**Modulo per la presentazione delle osservazioni per i piani/programmi/progetti sottoposti a procedimenti di valutazione ambientale di competenza statale**

ID: Codice procedura (ID\_VIP/ID\_MATTM):10844

Impianto per la produzione di energia elettrica da fonte eolica, costituito da 6 aerogeneratori della potenza complessiva di 37,2 MW, un sistema di accumulo da 25 MW e relative opere connesse in località "Rempillo" nel comune di Pitigliano (GR).

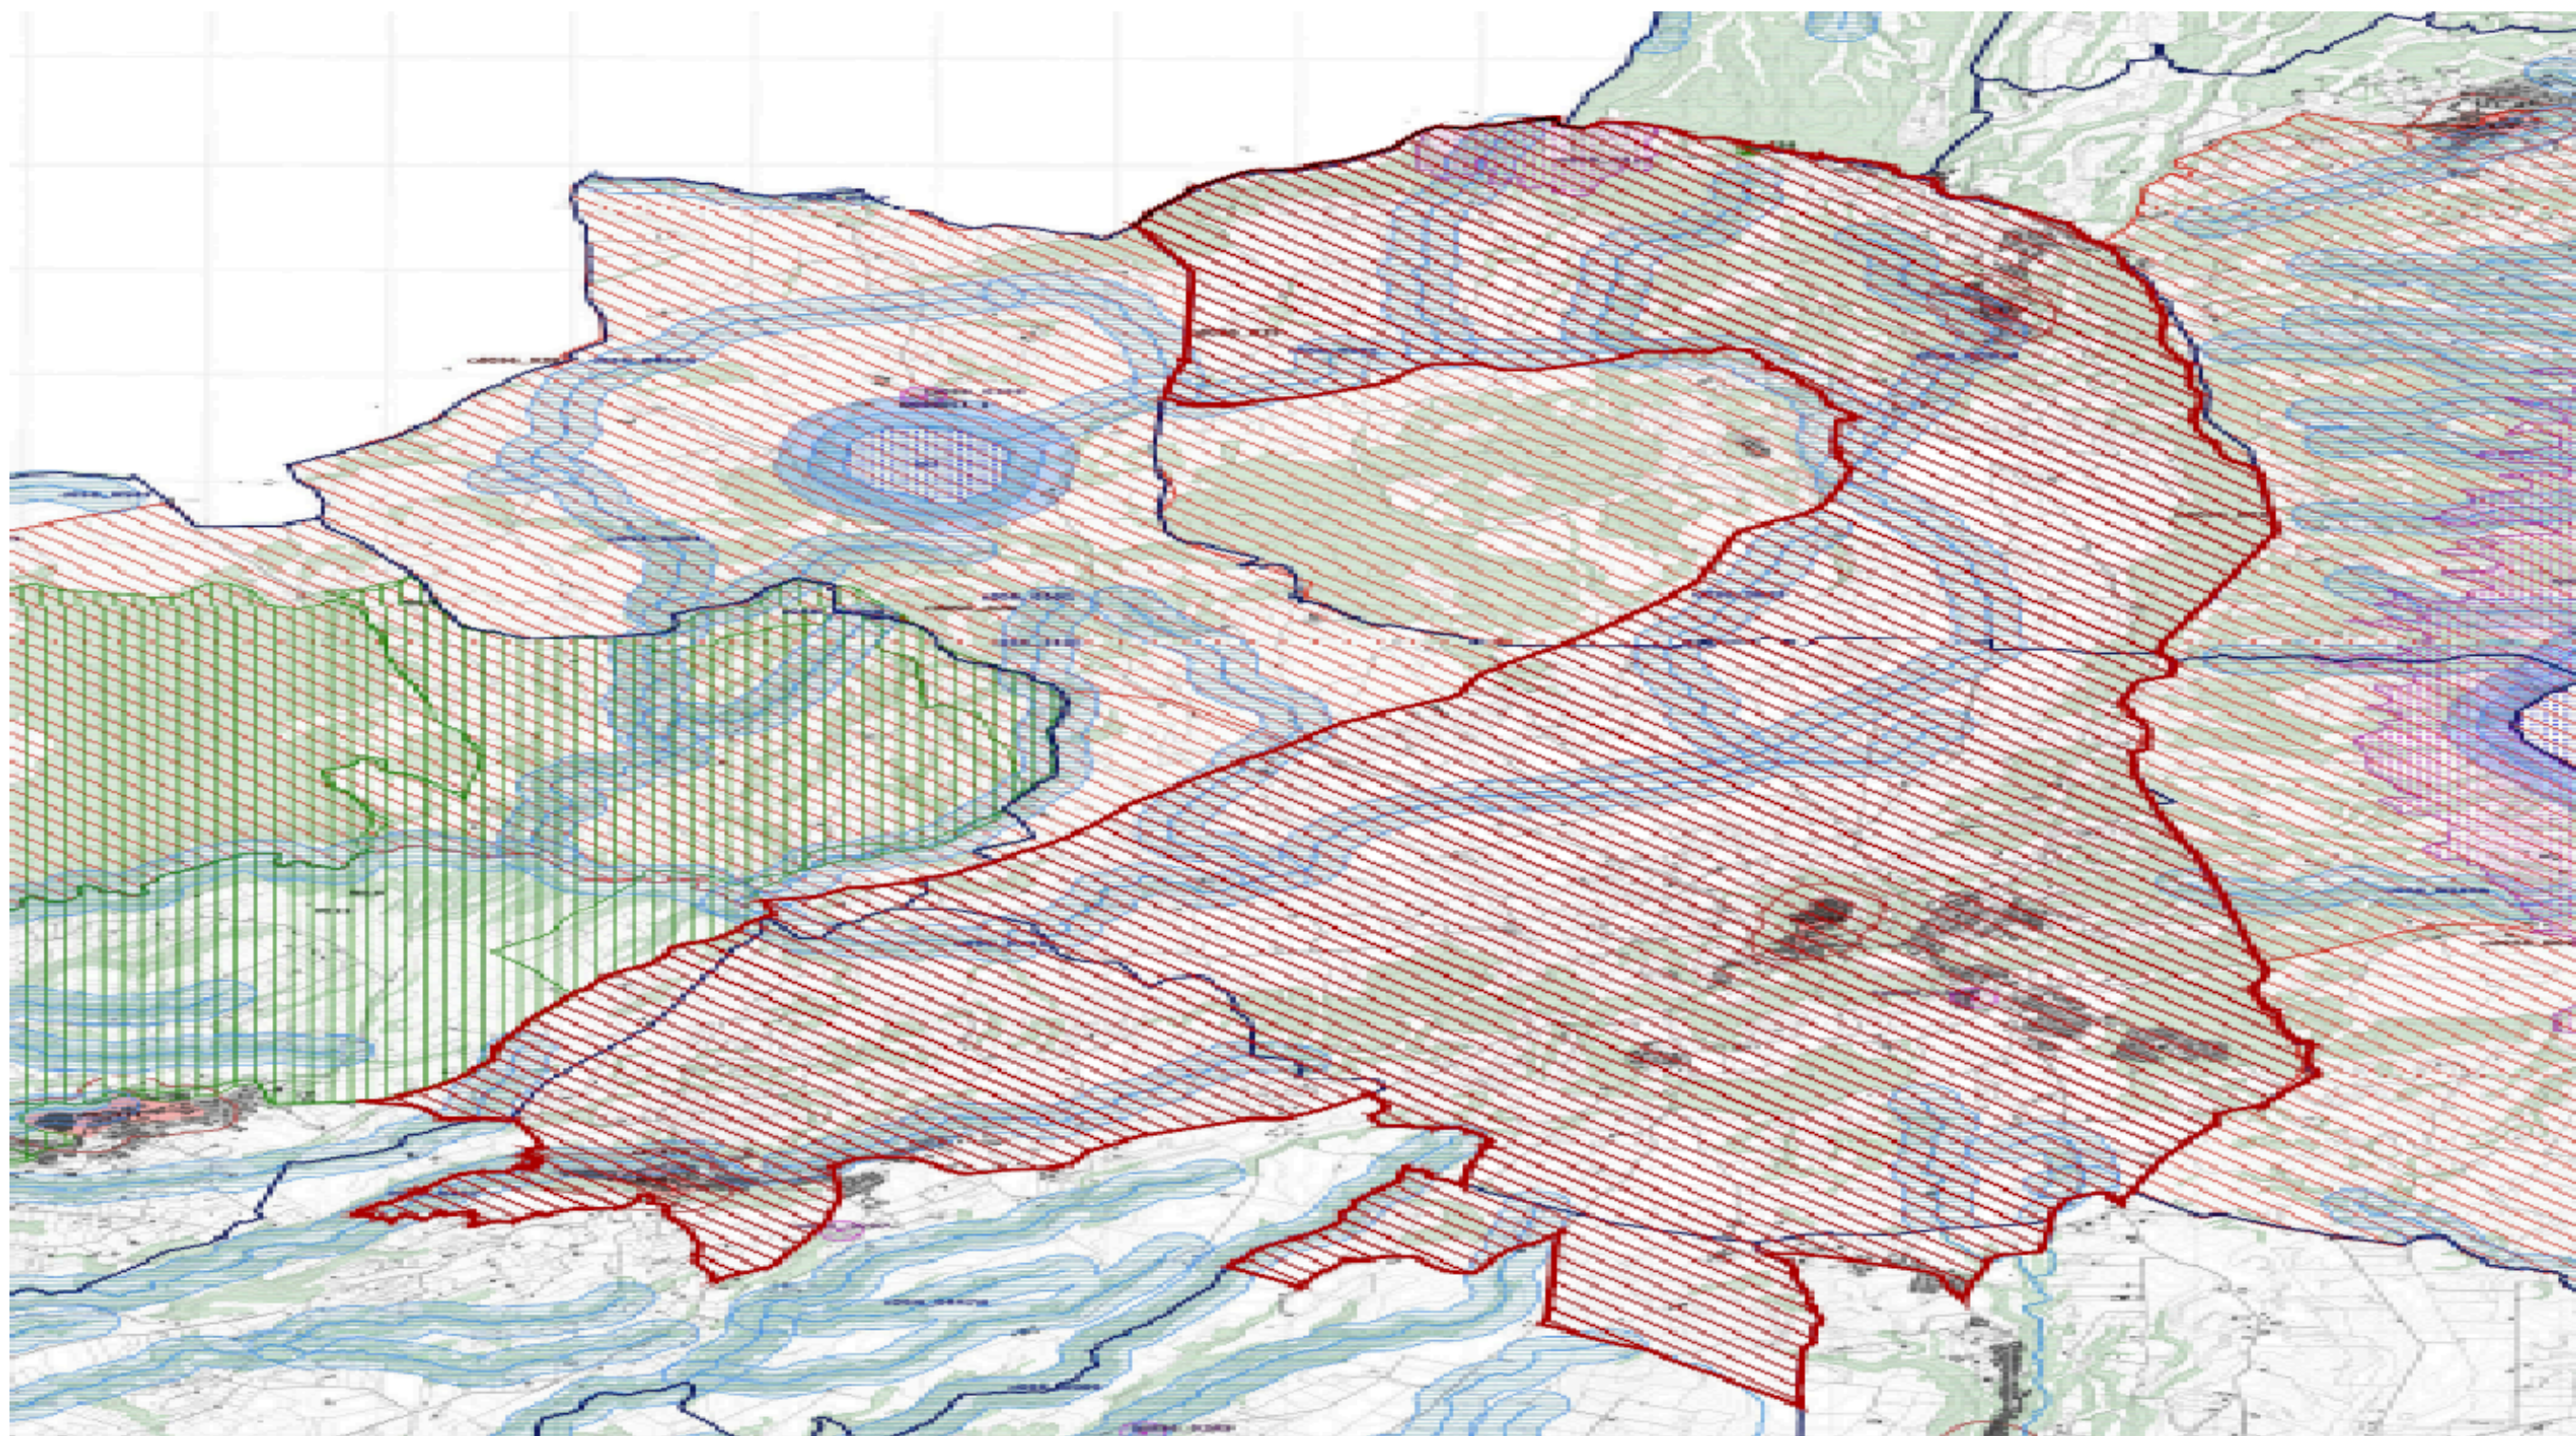
l'immagine n. 2 dell' ALLEGATO) all'area di notevole interesse pubblico " Conca del lago di Bolsena" (D.M. 24.10.1960). Praticamente una vasta zona che per interesse paesaggistico e naturalistico oltre che storico, archeologico e identitario rappresenta un unicum nel panorama nazionale.

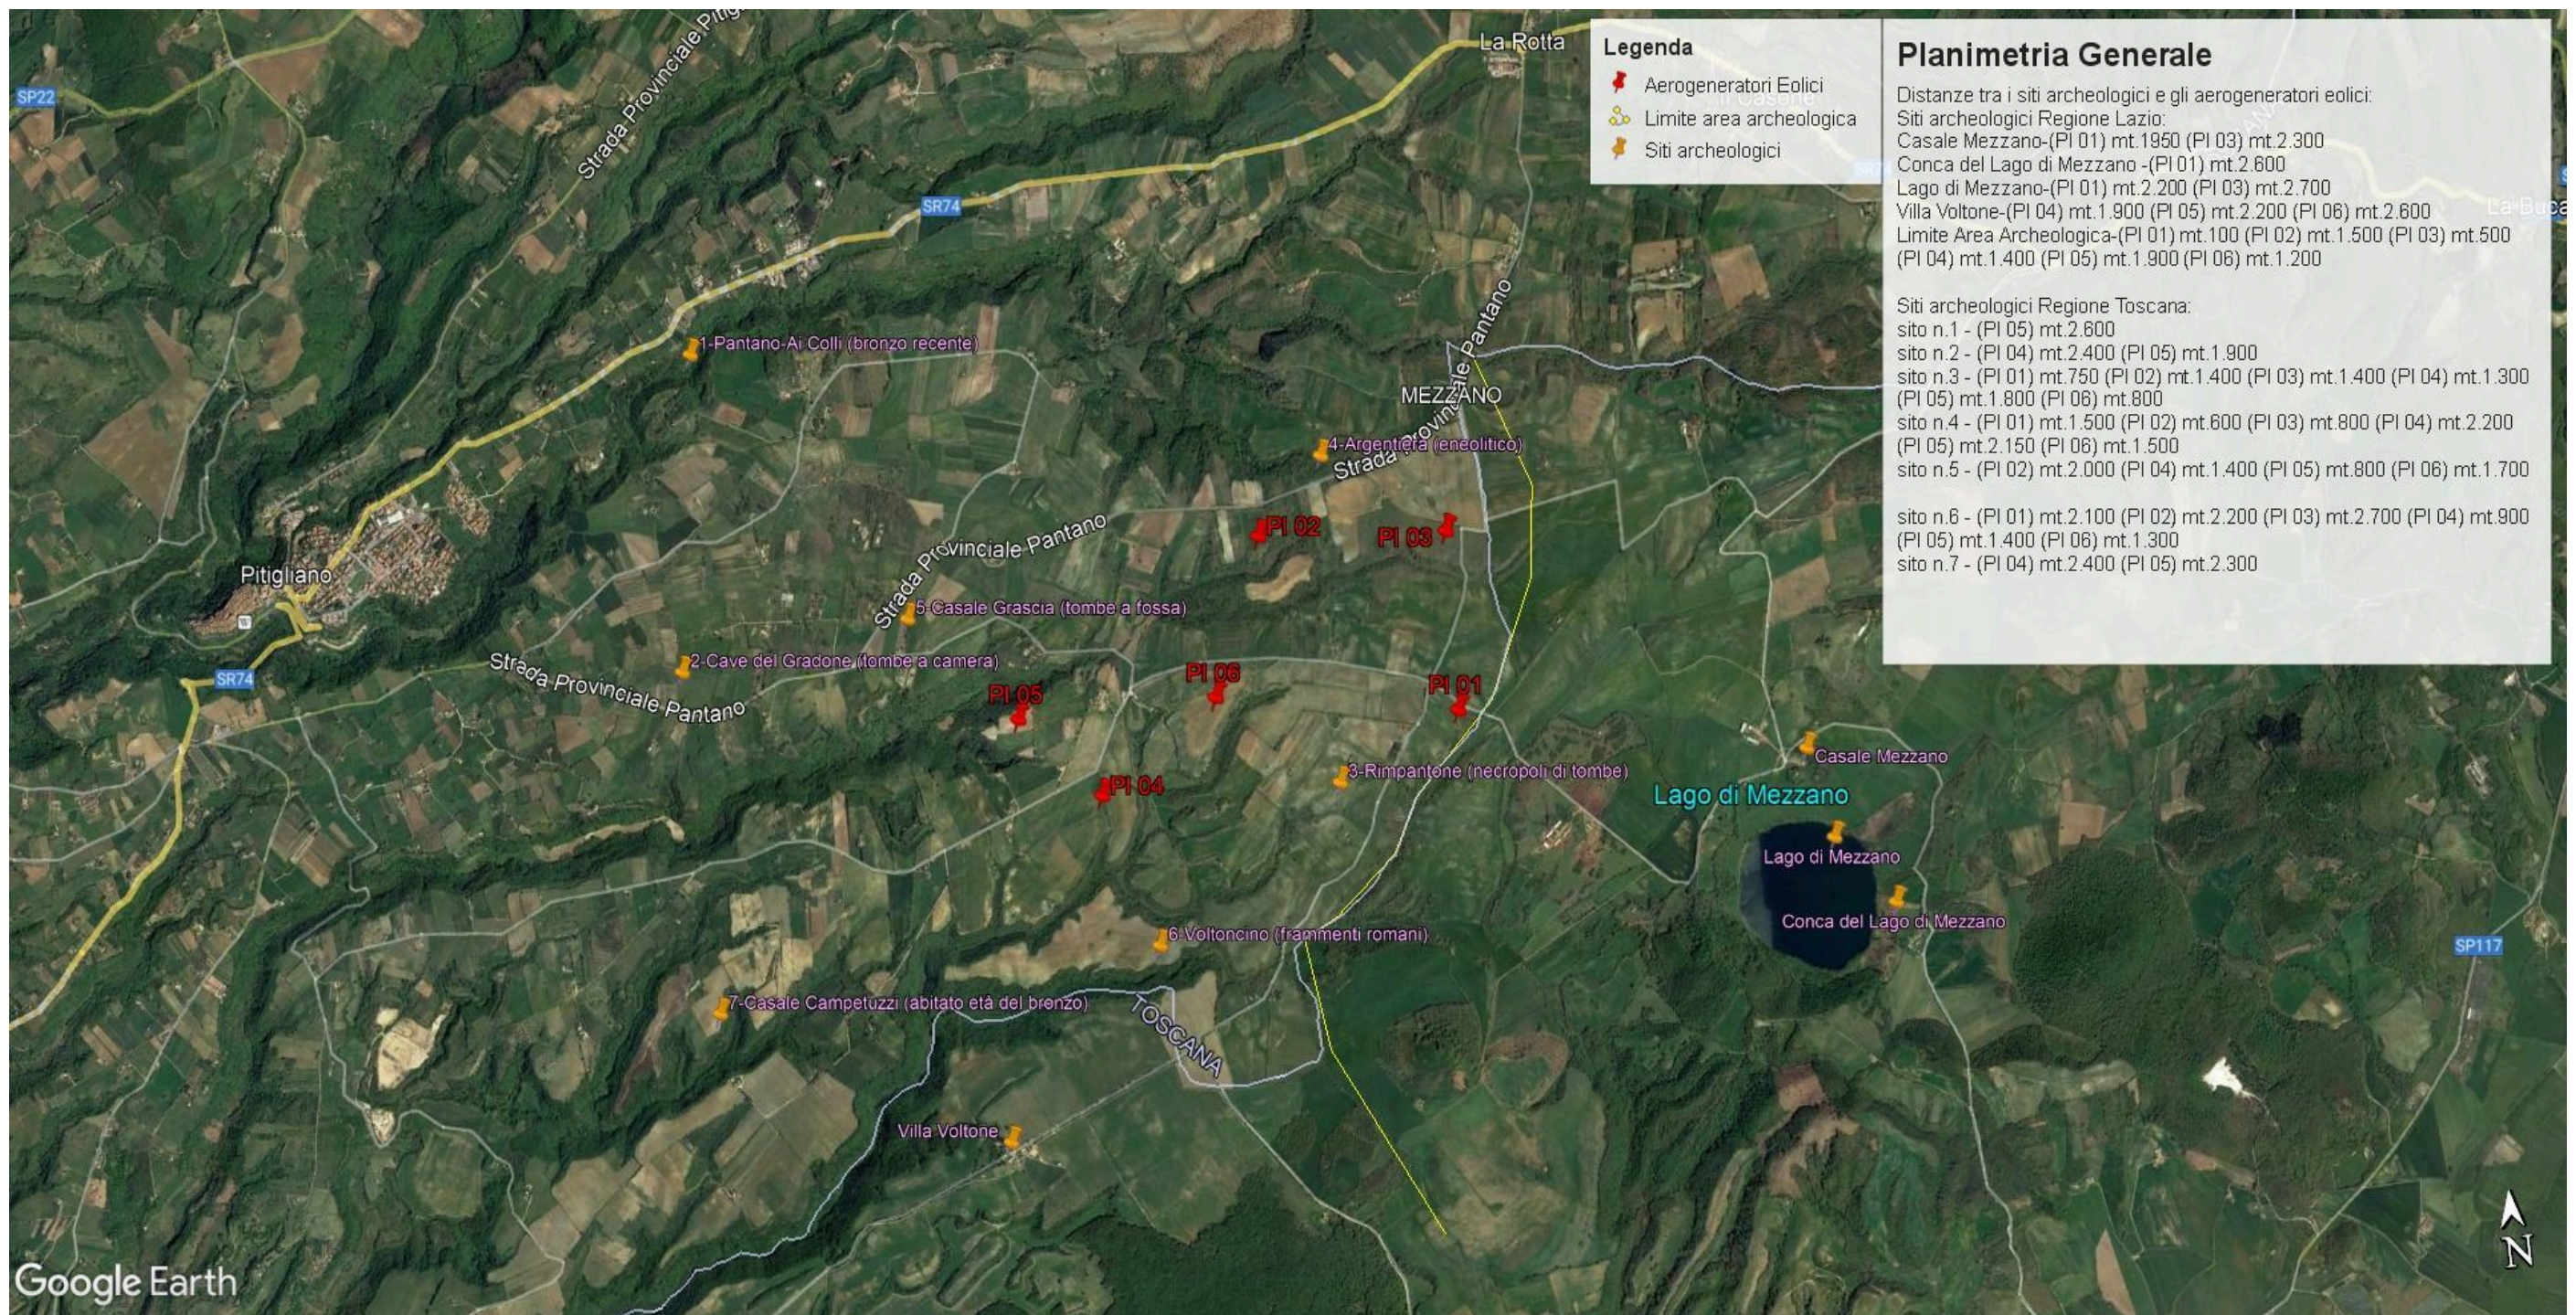
Inoltre, la zona in cui insisterebbe l'impianto eolico industriale Rempillo è compresa nelle fasce di rispetto di 3 km di diversi beni archeologici tutelati dalla parte II del Codice dei Beni Culturali (vedi

Allegato, immagine n. 3). Inoltre le pale P04 e P05 ricadono all'interno di un'area archeologica che la Proponente vorrebbe cancellare per il semplice fatto che non è riportata nel documento regionale ma nel documento provinciale come meglio dettagliato nell'Osservazione n. 5. Alla luce di quanto documentato appare chiaro quindi che la collocazione dell'impianto non ha tenuto conto alcuno dei vincoli dell'area nella quale è stato progettato e l'inserimento dell'impianto eolico nel paesaggio e sul territorio non è corretto (Allegato IV delle Linee guida nazionali di cui al D.M dello Sviluppo economico del 10.09.2010).
